监 理 日 记()

工程名称: 西昌市西溪乡关国寺水库20Wwp渔光一体光伏发电项目

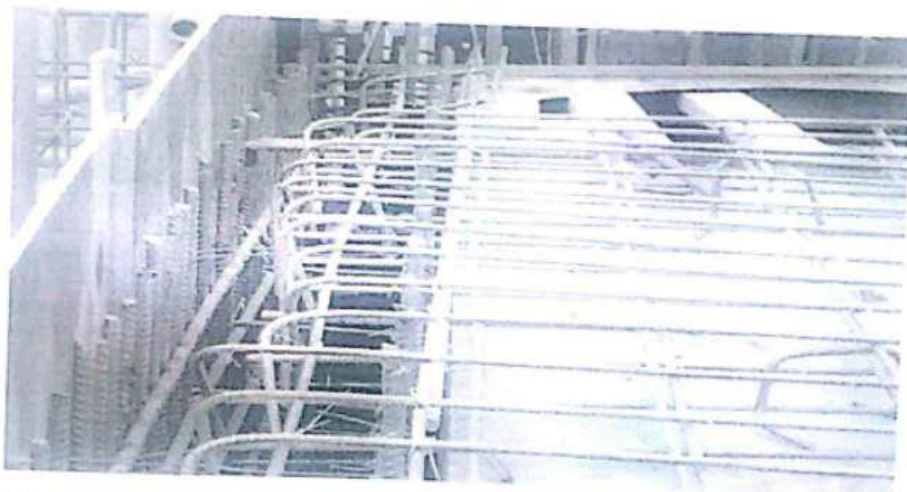
柱钢筋搭接使用点焊不符合规范要求

顶部面筋搭接长度不符合规范要求

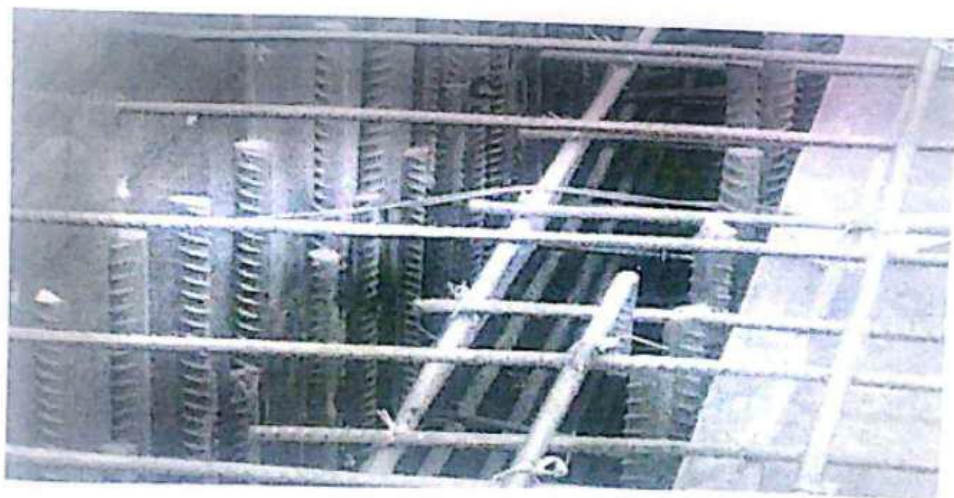
侧墙竖钢筋尺寸不够、无弯钩锚固

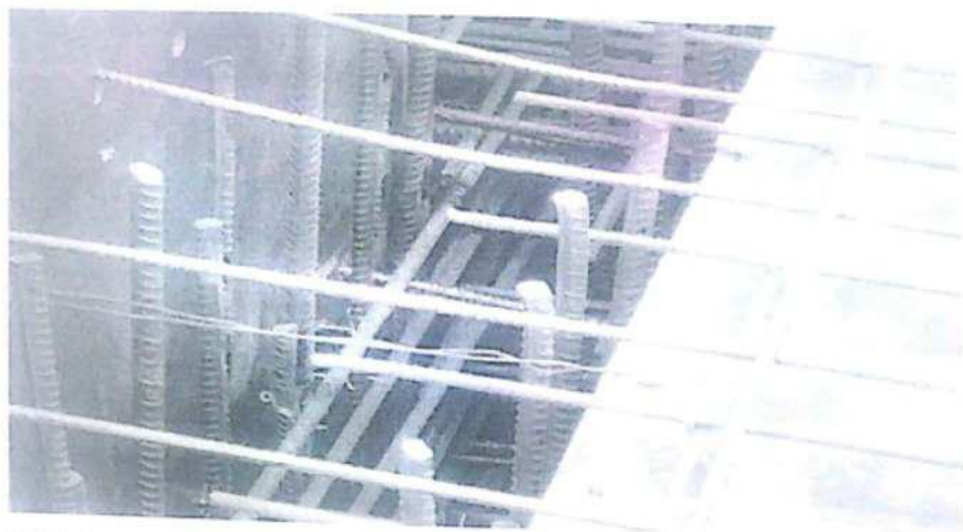
顶部面筋缺少横向钢筋

模板未固定牢固

模板安装缝隙过大
